Shearwater Teric 펌웨어 공개 주의사항

버전 17 2020.03.04

Shearwater Teric 펌웨어 v16 공개 주의사항

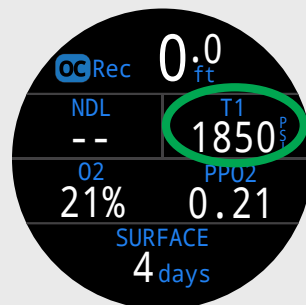
OC Rec 표준 레이아웃에서 TTS(상단 우측) 위치를 대체 디스플레이로 변경할 수 있습니다.
